Stadt Eschweiler
Der Bürgermeister
610 Abteilung für Planung und Entwicklung

Sitzungsvorlage

4. Änderung des Bebauungsplanes 58 - Ardennenstraße - hier: Ergebnis der öffentlichen Auslegung und Satzungsbeschluss

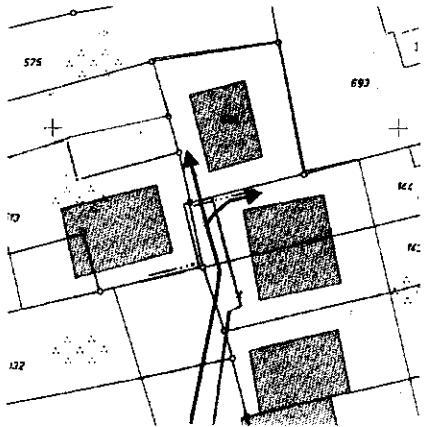
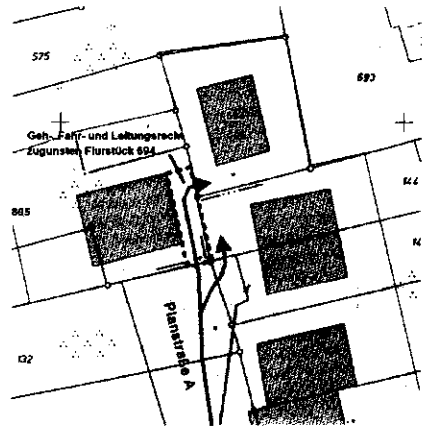
1.2	Die vordere Baugrenze sollte in der in der <u>Anlage 5</u> dargestellten Form an der linken Seite des Grundstücks nach vorn verschoben werden, da an dieser Stelle der Rest einer Stützwand steht, deren Entfernung zu Schäden am vorhandenen Nachbarhaus führen könnte. Sie ist mit diesem fest verbunden und dient als Brandgiebel. Die Eheleute Doll können sich der Gefahr nicht aussetzen, diese Wand zu entfernen.	Der vor wenigen Jahren abgeschlossene Ausbau der "Heibachstraße" orientierte sich an dem Verlauf der Straßenbegrenzungslinie bzw. vorderen Baugrenze. Diese Grenze soll beibehalten werden, da die im ersten Entwurf (Bürgerbeteiligung) geplante Rücknahme dieser Grenze zugunsten einer geringen Aufweitung des Straßenraums aus folgenden Gründen nicht sinnvoll erscheint: ▪ Die vorhandene Einengung, die u. a. der Geschwindigkeitsreduzierung dient, kann bei einer möglichen Umgestaltung entfallen ▪ Eine Aufweitung/Umgestaltung des vor kurzem fertiggestellten Straßenumbaus ist mit einem unverhältnismäßig hohem Kostenaufwand verbunden Eine Entfernung der straßenseitig vorhandenen Stützwand wird durch die Umsetzung des Bebauungsplans nicht notwendig.	Die Anregung wird berücksichtigt.

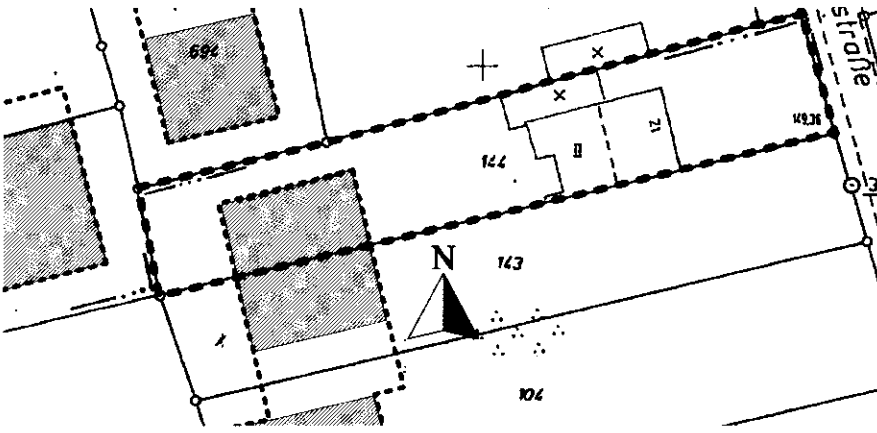
2.1	Frau Fink gibt zu bedenken, dass der vom Wendehammer der „Planstraße A“ nördlich abgehende Stichweg vorrangig der Erschließung eines Flurstücks dient, dass hinter ihrem Grundstück liegt. Dieser Stichweg führe fast ausschließlich über ihr Grundstück. Sie ist nicht bereit, einen 4 m breiten Streifen für den geplanten Stichweg abzugeben und regt an, den Stichweg an die andere Seite des Wendehammers zu verlegen.	Zur Reduzierung der Erschließungsflächen und -kosten im Plangebiet wird auf den Stichweg am Ende der „Planstraße A“ verzichtet. Die Erschließung des Grundstücks, Gemarkung Eschweiler, Flur 39, Flurstück 694 wird durch die Festsetzung einer mit „Geh-, Fahr- und Leitungsrecht zu belastenden Fläche“ zugunsten des Flurstücks 694 auf dem an die „Planstraße A“ angrenzenden Flurstück (Gemarkung Eschweiler, Flur 39, Flurstück 805) gesichert.  Abb. 1: Bisherige Planung  Abb. 2: Änderung nach Offenlage Diese Änderung erfolgt nach Abschluss der öffentlichen Auslegung. Da jedoch die Grundzüge der Planung durch diese Änderung nicht berührt werden, ist eine erneute öffentliche Auslegung nicht notwendig. Stattdes-	Die Anregung wird berücksichtigt.

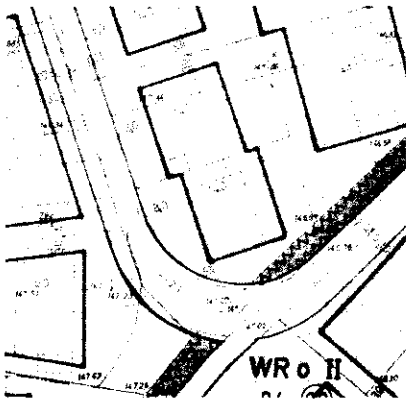
3.6	In der zurzeit noch rechtsverbindlichen 1. Änderung sei eine abgerundete Straßenfläche vorgesehen, die auch eine zutreffende Befahrung ermögliche. In der nunmehr geplanten Form mit einer relativ rechtwinkligen Abzweigung hat Herr Wolny erhebliche Zweifel, ob eine verkehrstechnisch zutreffende Befahrung überhaupt möglich sei.	Straßenbreiten, Kurvenradien und Wendemöglichkeiten wurden durch die zuständige Fachabteilung untersucht und festgelegt. Durch die in der 4. Änderung festgesetzte Straßenverkehrsfläche kann die ausreichende Erschließung des Plangebietes sichergestellt werden.	Die Anregung wird zur Kenntnis genommen.

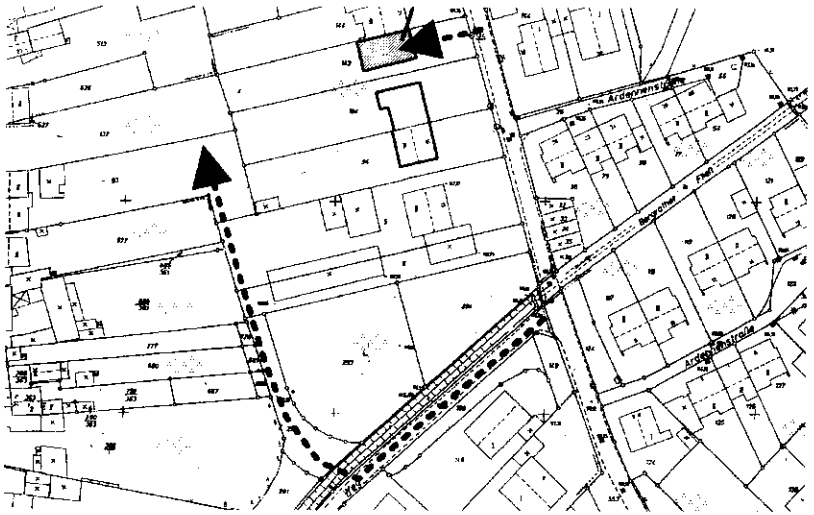
1.3	Die Untere Wasserbehörde stellt fest, dass für die Überbrückung des Bergrather Fließes mit der neuen Erschließungsstraße ist eine Genehmigung nach § 99 LWG erforderlich ist. Es solle jedoch grundsätzlich geprüft werden, ob die Erschließung entgegen den in den 70-er Jahren angedachten Weg nun über die Ardennenstraße und die Parzelle 143 erfolgen könne.	Das nördlich an das Flurstück 143 angrenzende Grundstück ist mit einer grenzständigen Haushälfte (Ardennenstr. 21) bebaut. Wie in der unten beigefügten Skizze dargestellt, ist gem. Bauschild beabsichtigt, auf dem Flurstück 143 an das Haus Nr. 21 anzubauen.	Die Stellungnahme wird nicht berücksichtigt.

Betroffener Bereich:
Heibachstraße 29

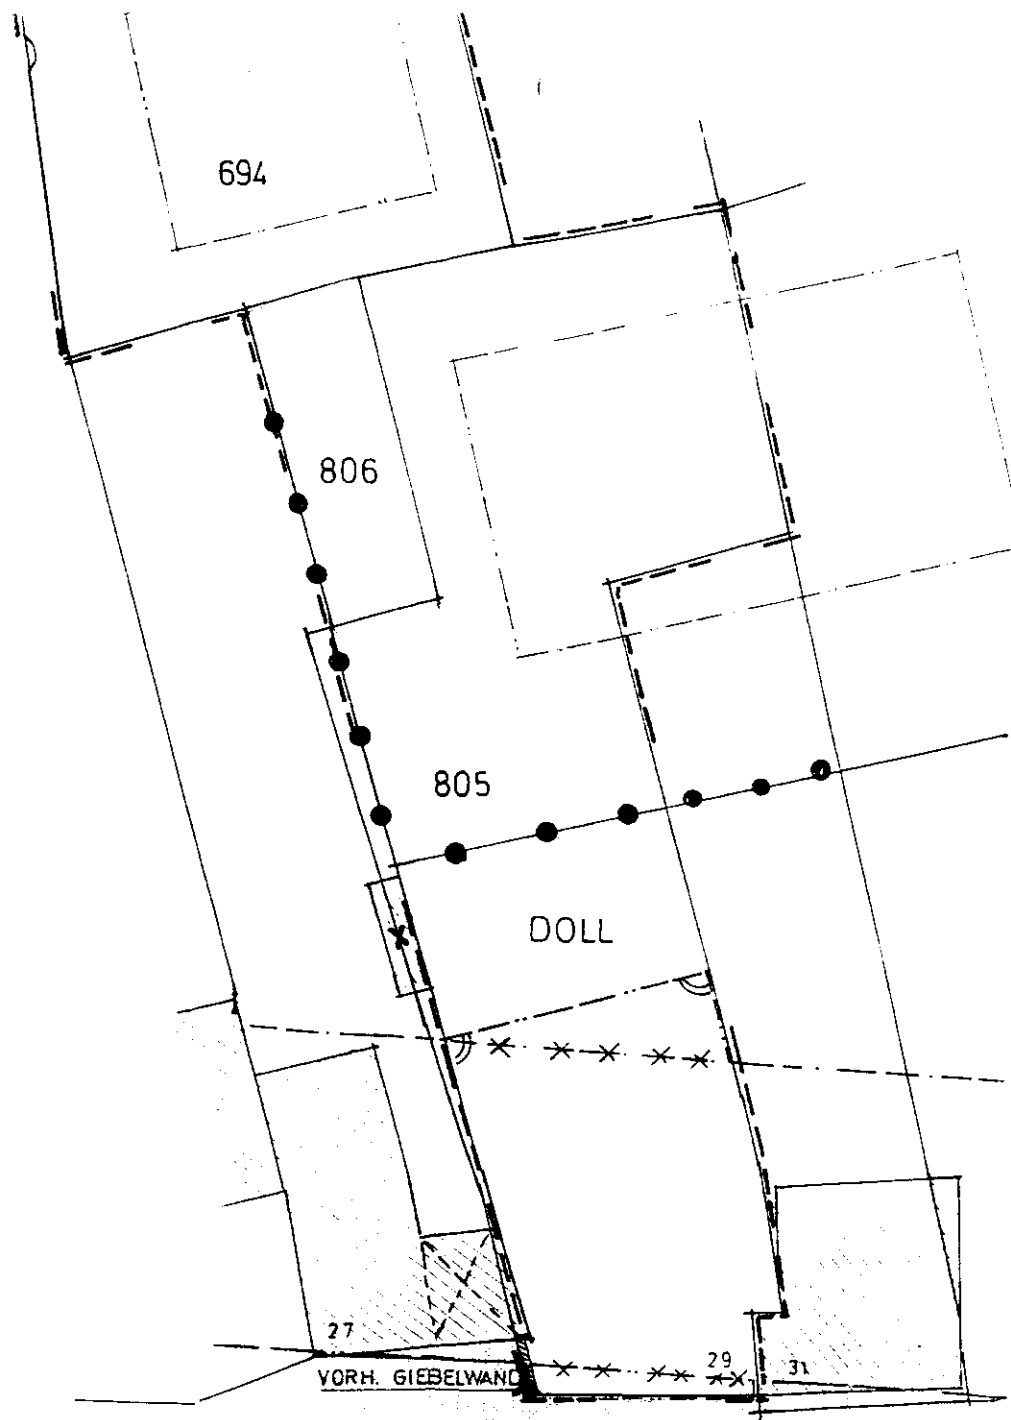
wie dem beiliegenden Lageplan zu entnehmen ist, ist unser Grundstück Heibachstraße 29 von der geplanten Änderung des Bebauungsplanes 58 **massiv** betroffen. Wir regen an, die Bebauungsgrenzen im Bereich unseres Grundstückes in der aus dem Lageplan ersichtlichen Form zu verändern.

1. Die derzeit gültige Fassung des B.-planes erlaubt im Erdgeschoß eine Bautiefe bis zu 25.00 m, nach der 4. Änderung sollen **lediglich** 15,00 m zulässig sein. Dies ist ein **massiver** Einschnitt.

2. Bei Ausnutzen der geplanten Baugrenzen entstünde ein Baukörper, bei dem die an den Außenseiten gelegenen Räume keine rechtwinklig zueinander stehenden Wände zuließen. Dies wäre nur der Fall, wenn man weiter hinter den zul. Grenzen zurückbliebe, was aber zu einer weiteren Einschränkung der Bebaubarkeit und somit einer weiteren **Benachteiligung** führen würde.

3. Die in unmittelbarer Nachbarschaft liegenden Grundstücke Heibachstraße 33, 35 und 37 sind bereits bis hinter die geplante Baulinie bebaut. So wäre die von uns vorgeschlagene Abänderung der Planung im rückwärtigen Bereich nur eine Art **Gleichbehandlung** mit diesen.

1.1	Für das Grundstück "Heibachstraße 29" setzt der zurzeit rechtskräftige Bebauungsplan eine Bautiefe von 25,0 m fest.  Auszug aus der rechtsverbindlichen 1. Änderung des Bebauungsplans 58 Die Verringerung der Bautiefe im Entwurf der 4. Änderung auf 15,0 m stelle einen massiven Einschnitt dar. Durch den (rautenförmigen) Zuschnitt der überbaubaren Fläche würde bei ihrer Bebauung ein Baukörper entstehen, bei dem die an den Außenseiten gelegenen Räume keine rechtwinklig zueinander	Der zurzeit rechtsverbindliche Bebauungsplan setzt für einen 15,0 m breiten Grundstücksbereich entlang der "Heibachstraße" eine mindestens III und maximal IV-geschossige Bebauung fest. Ein daran anschließender 10,0 m breiter Bereich ist eingeschossig bebaubar. Das hier festgesetzte "Allgemeine Wohngebiet" sieht eine Grundflächenzahl von 0,4 vor (= maximal 40 Prozent des Grundstücks dürfen durch bauliche Anlagen überdeckt werden). Die rückwärtigen Grundstücksbereiche sind nicht erschlossen.  Auszug aus dem Entwurf der 4. Änderung des Bebauungsplans 58	Die Anregung wird teilweise berücksichtigt.
